改善箇所説明図

交換後の過給器の銘板位置

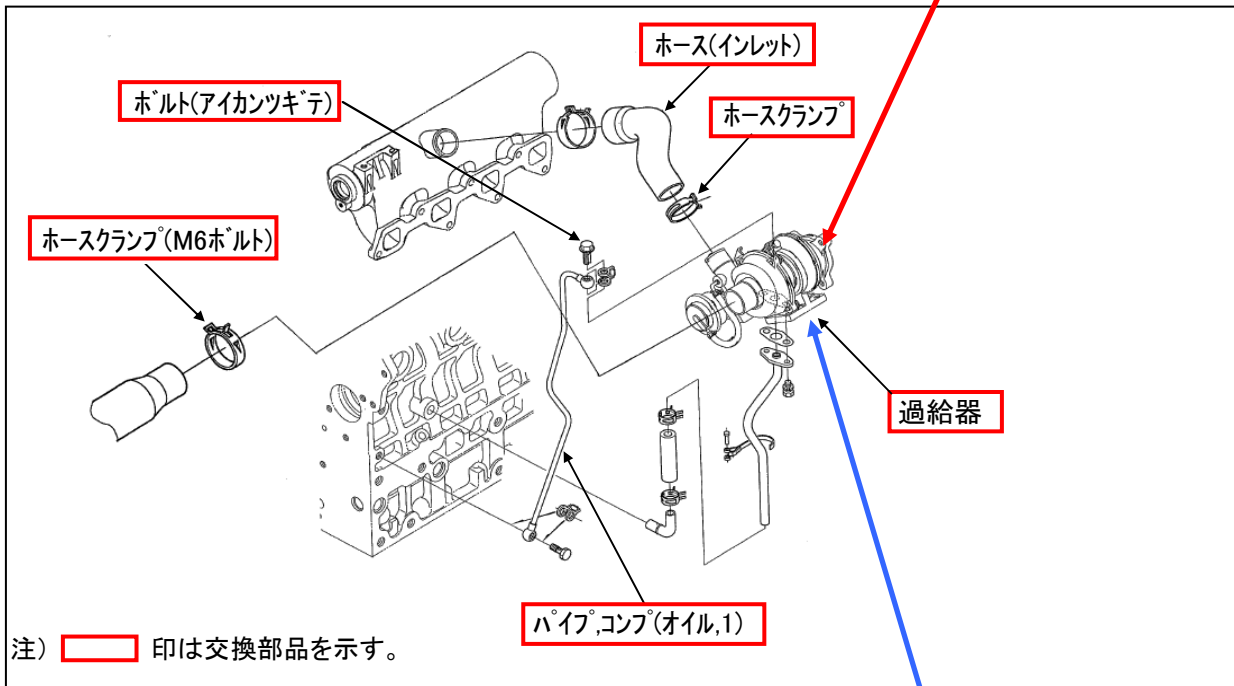
ディーゼルエンジンを搭載したトラクタの過給器に誤品を組付けたため、エンジンへの空気量が過剰になることがある。そのため、排出ガス中の窒素酸化物が増加し、排出ガス値が保安基準を超えるおそれがある。

全車両、過給器一式を正規品と交換する。

過給器の銘板の有無(交換後には下図の銘板あり)で識別できるため、特別な識別表示は行わない。
